Notat

Tilleggsinformasjon til saksnummer 2025/6085 - Søknad om tillatelse til arbeid i sjø ved Hatvik ferjeleie

Til:	Statsforvaltaren i Vestland v/Magne Nesse	Fra:	ViaNova
Dato:	2025-10-16	Referanse:	2025/6085
Rev.:		Rev.dato:

1. Endret omfang av utfylling ved Hatvik ferjekai

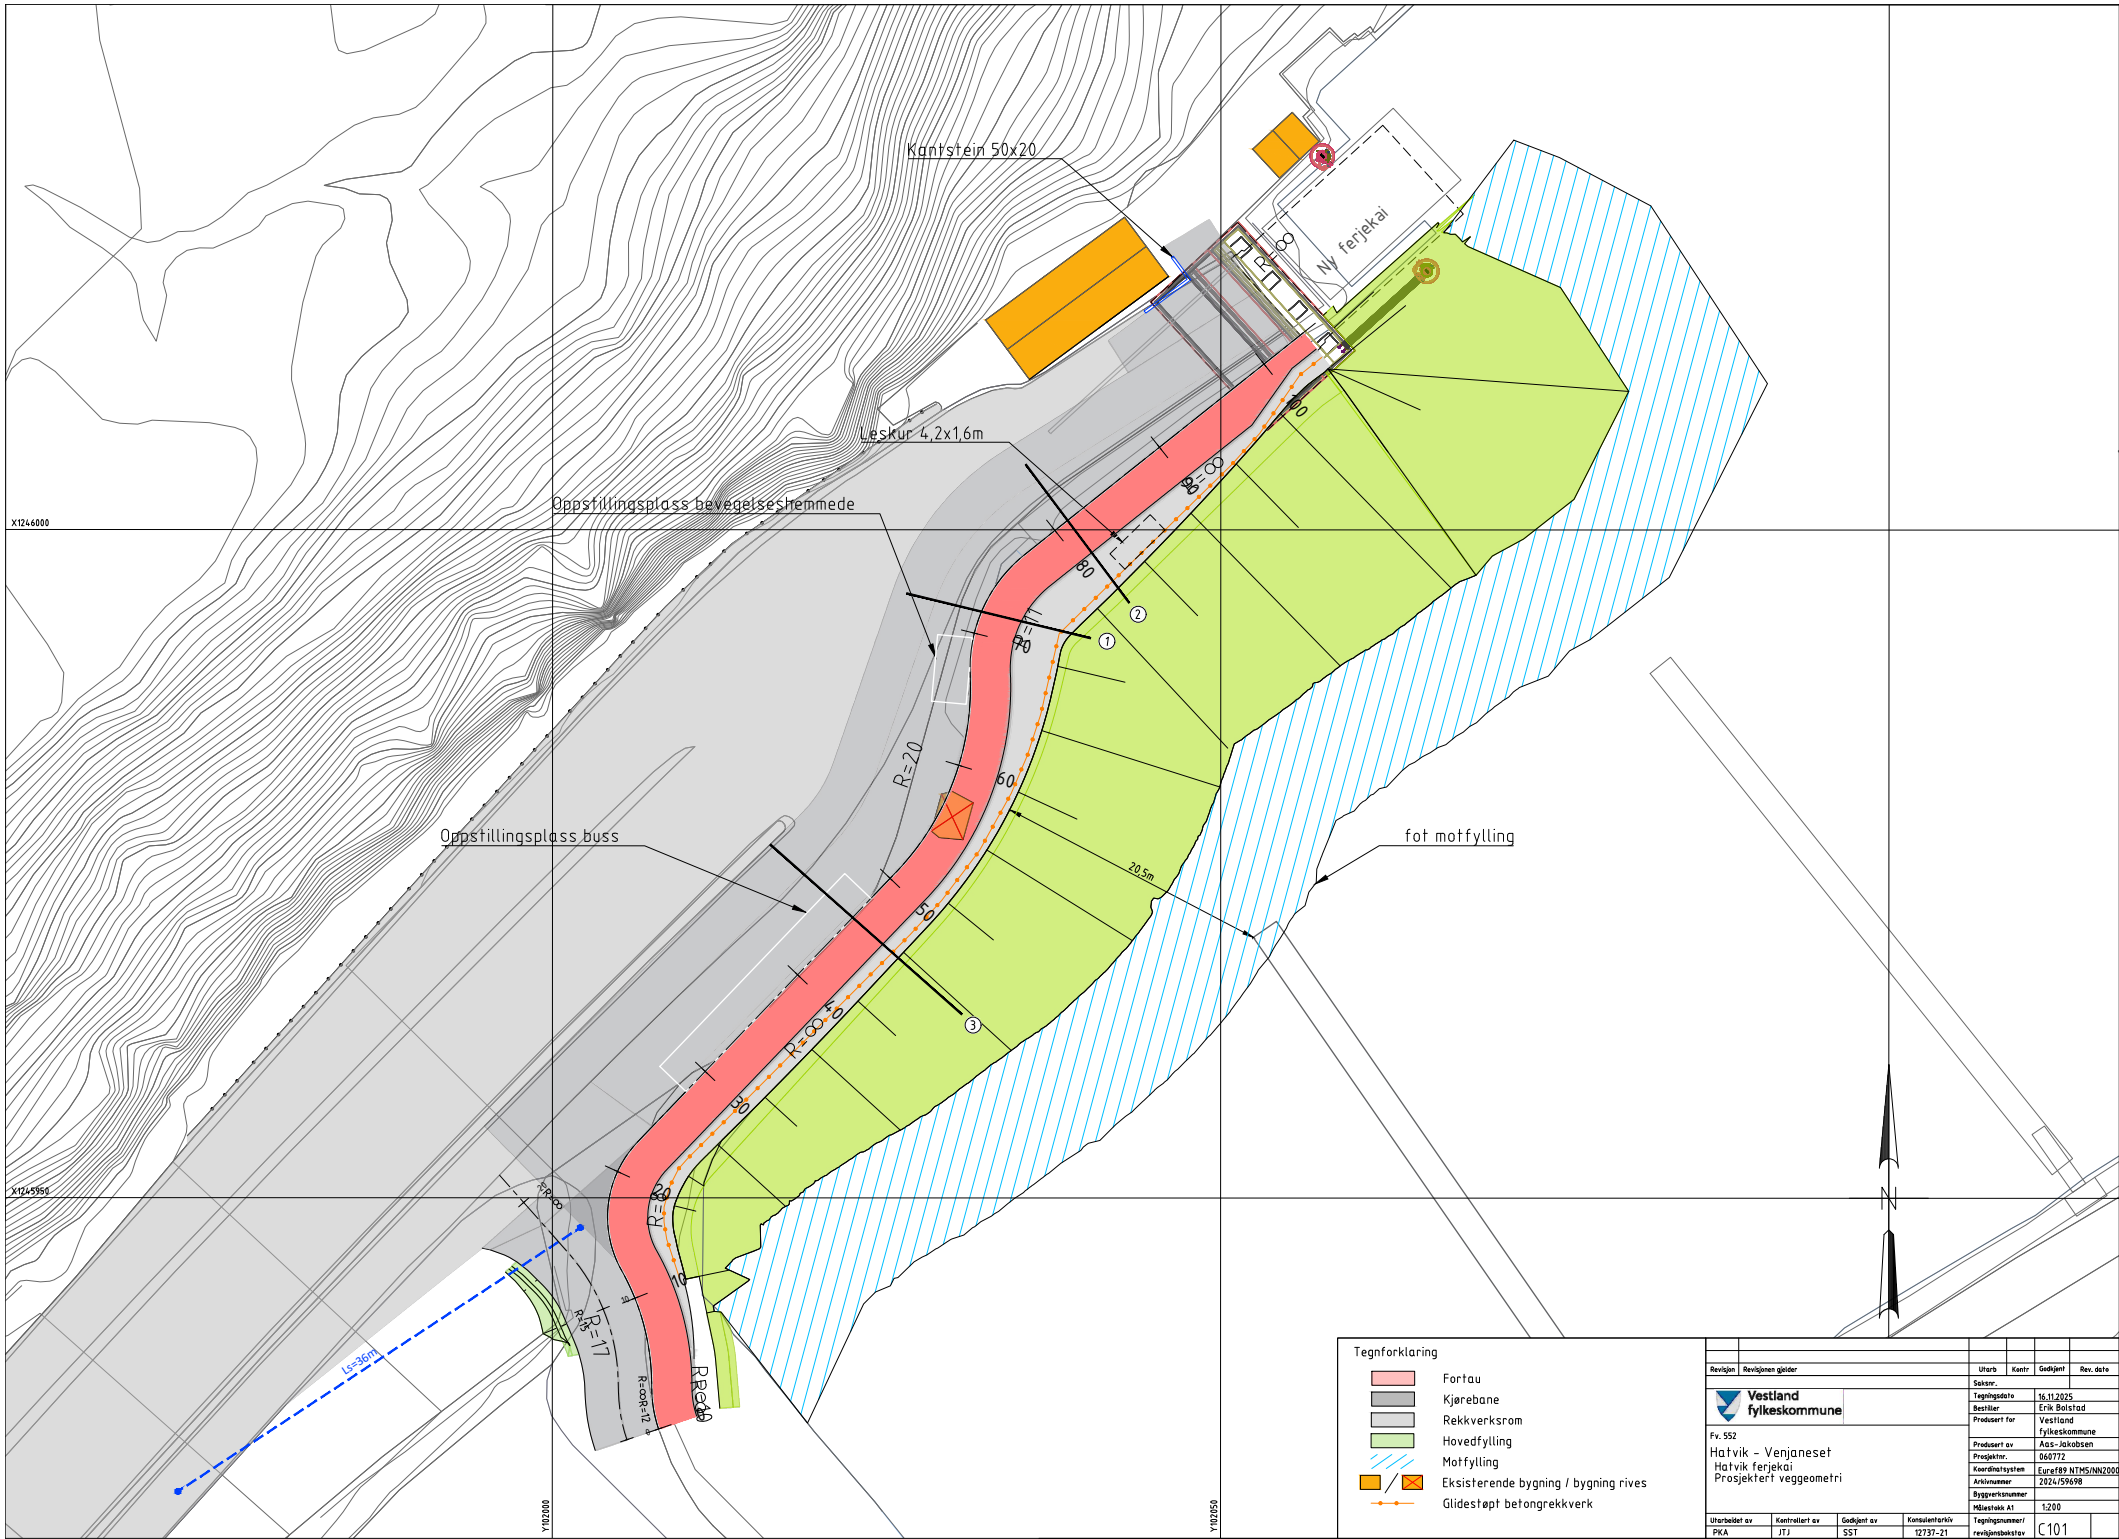
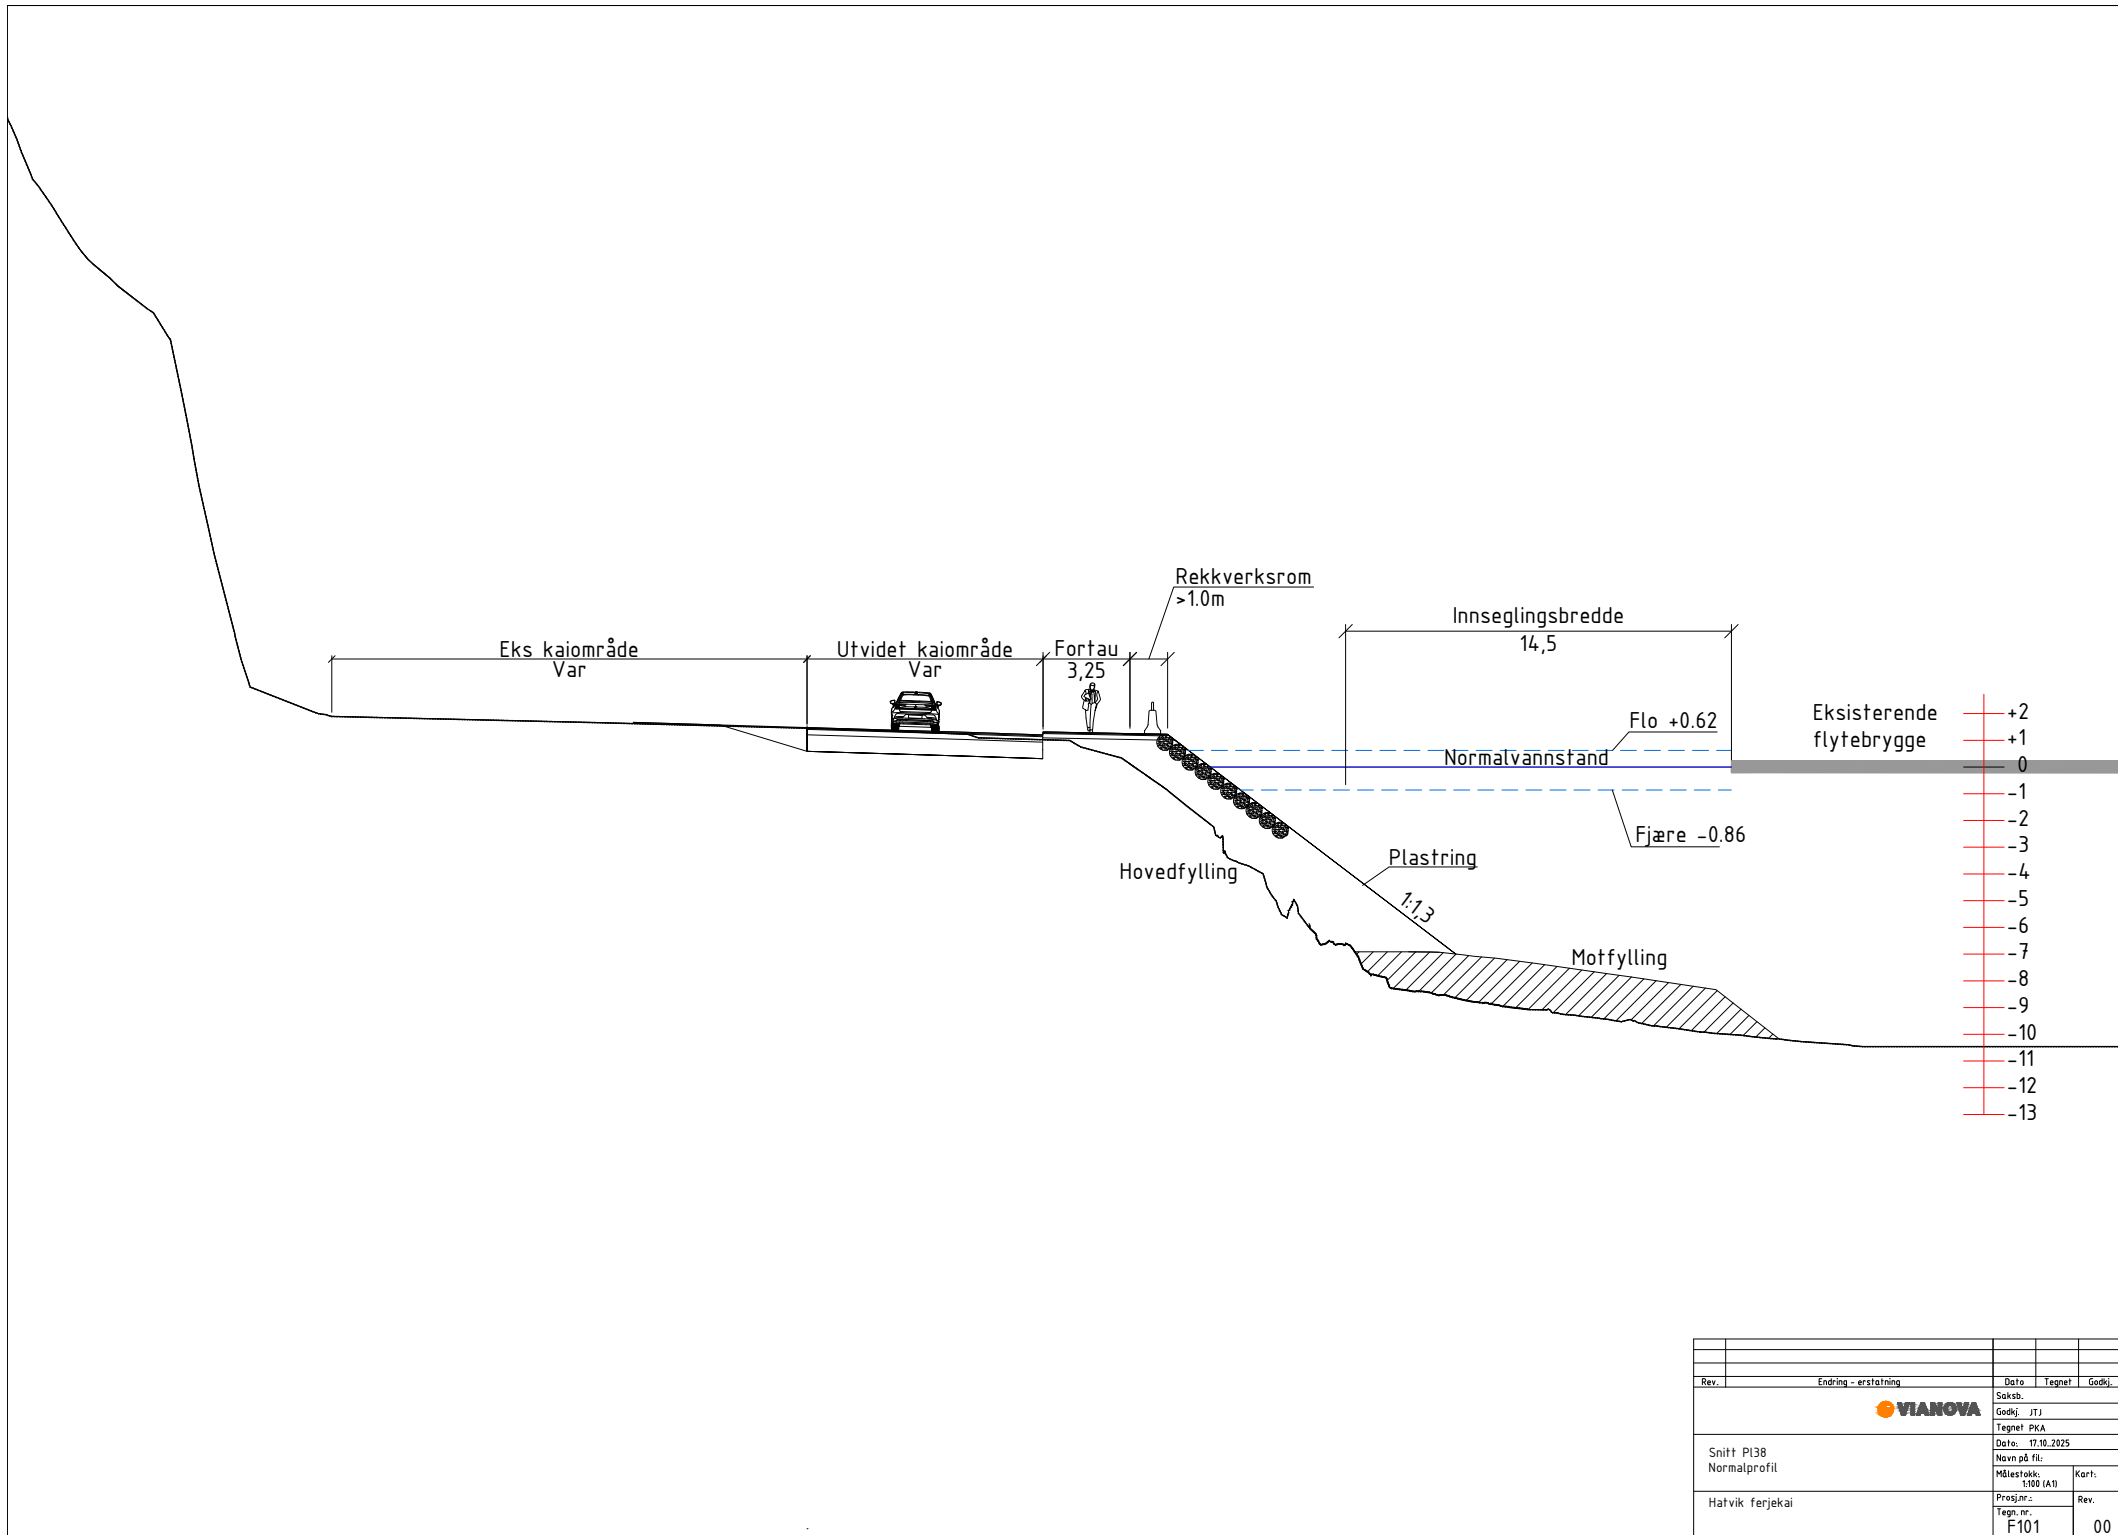
Det vises til sak nr 2025/6085 Søknad om tillatelse til utfylling i sjø ved Hatvik ferjeleie. Prosjektert løsning presentert i søknaden er endret som følge av hensyn til naboeiendom og småbåthavn. Fyllingens utbredelse er redusert noe for å unngå at denne kommer i konflikt med småbåthavnen. Redusert utfylling har medført endringer på land i tillegg, da alt er flyttet noe innover mot bergskjæringen.

Endringene er vist på vedlagte tegninger i vedlegg A.

Oppgitt areal i sjøen som vil berøres av utfyllingen reduseres fra ca. 3 600 m² til ca. 2 700 m². Opprinnelig var det estimert med utfylling av omkring 12 500 m³. Volum i ny løsning er redusert til omkring 8 000 m³. Det er ingen endringer i antall peler som oppgitt i opprinnelig søknad.

A PLAN
1 : 1000

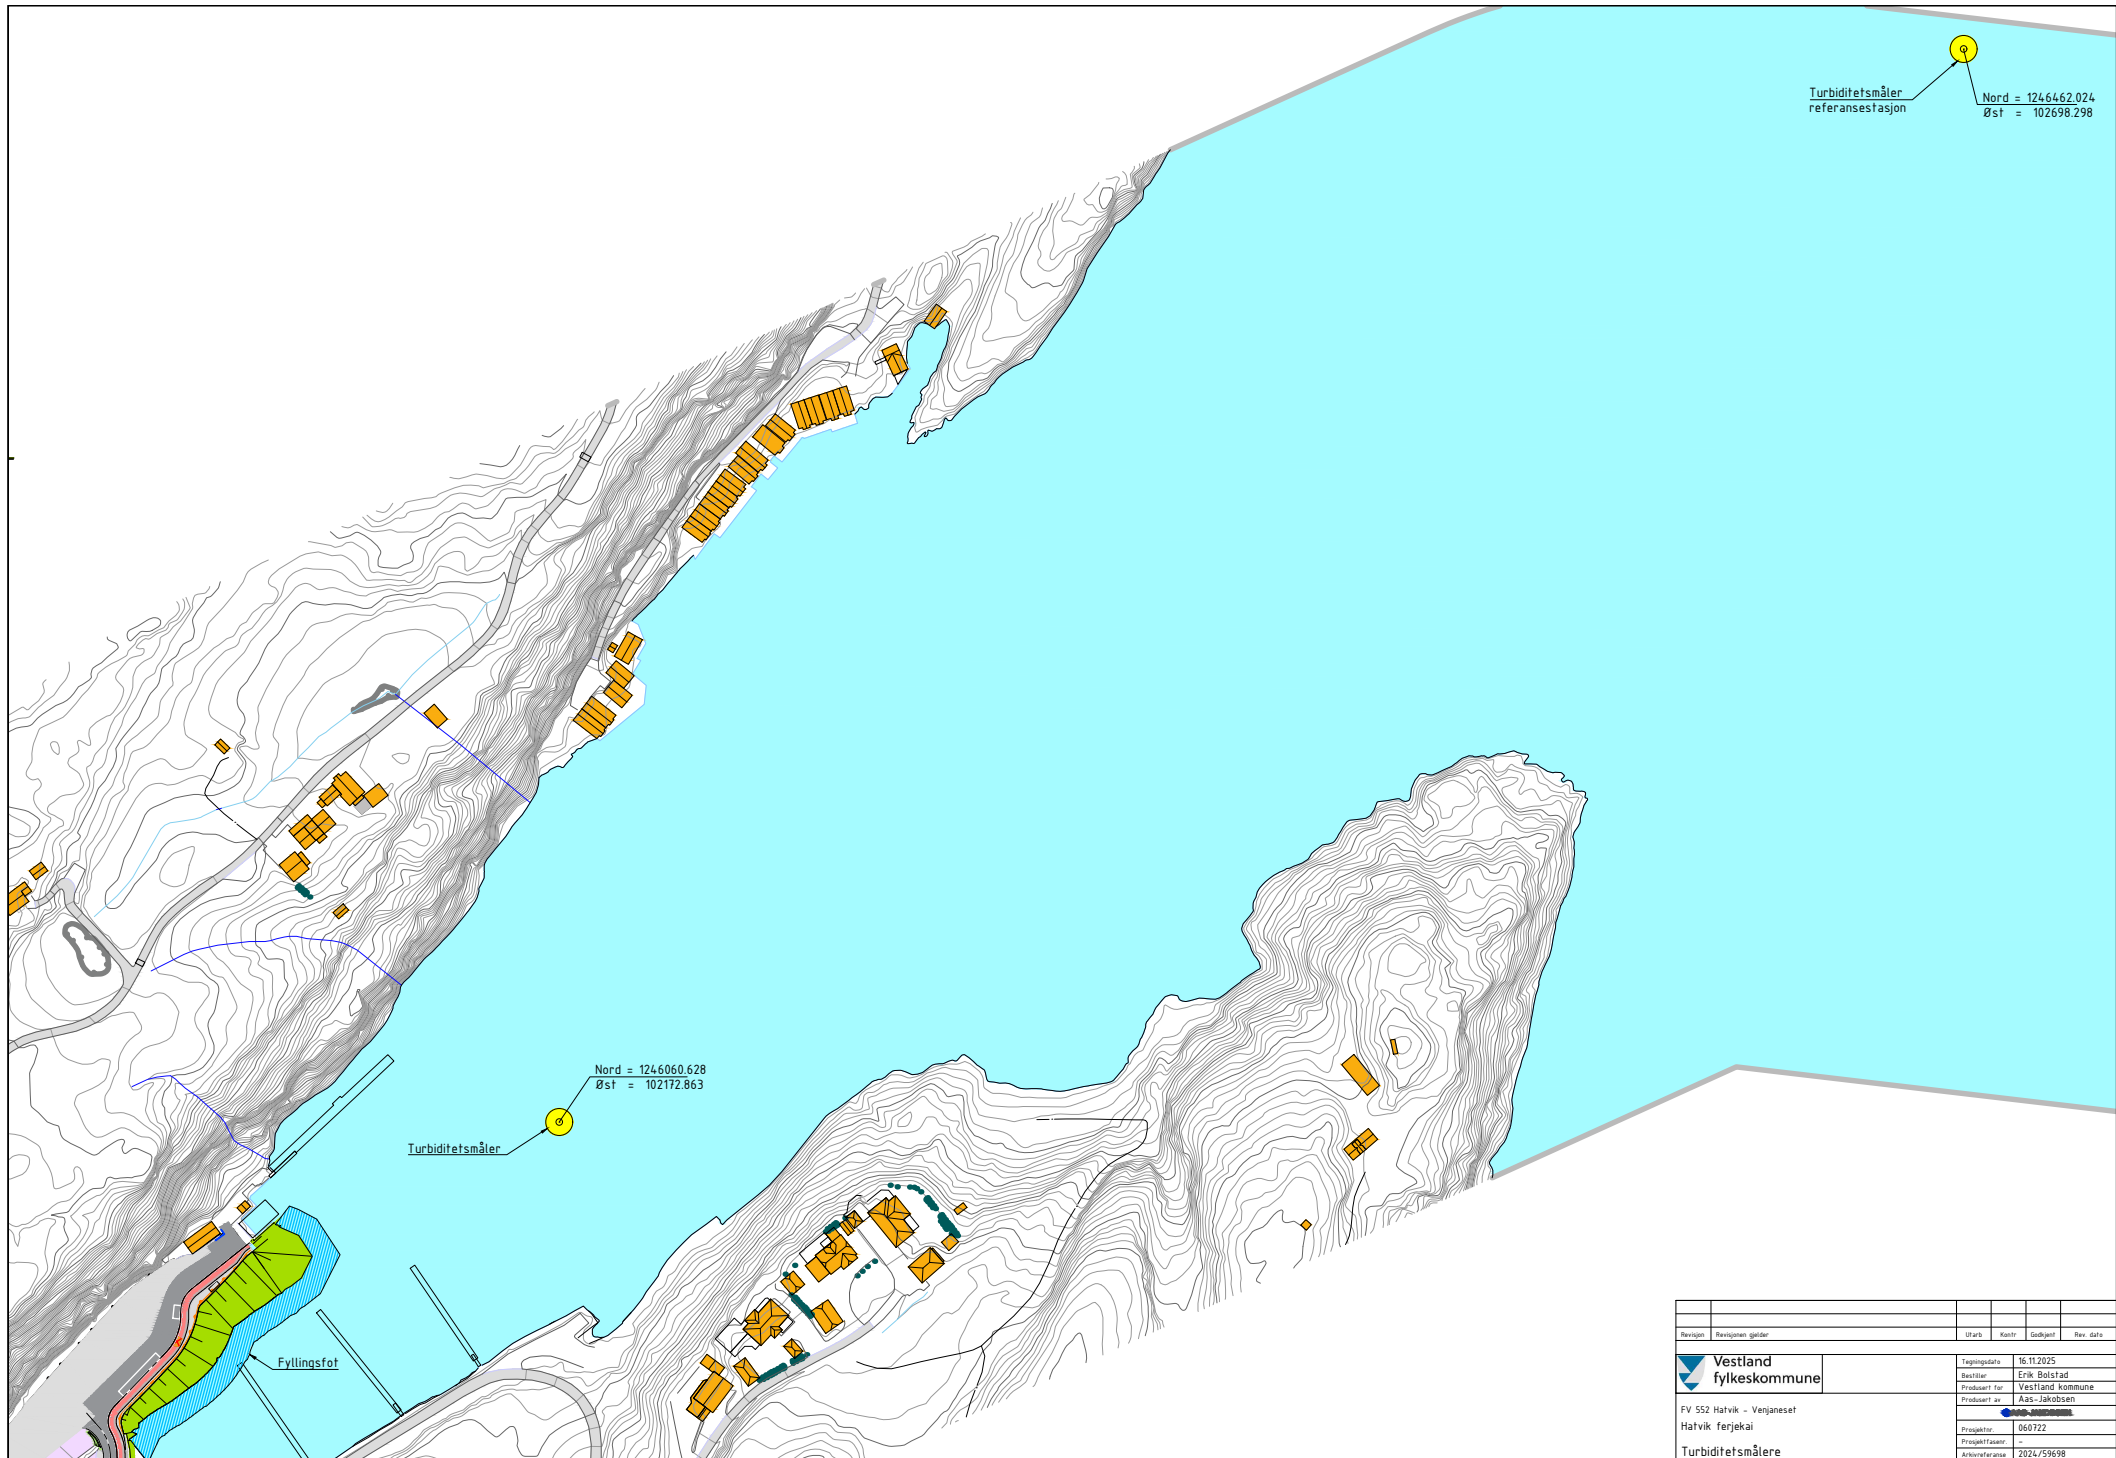
Tegning som viser plassering av turbiditetsmålere er vist i vedlegg A.
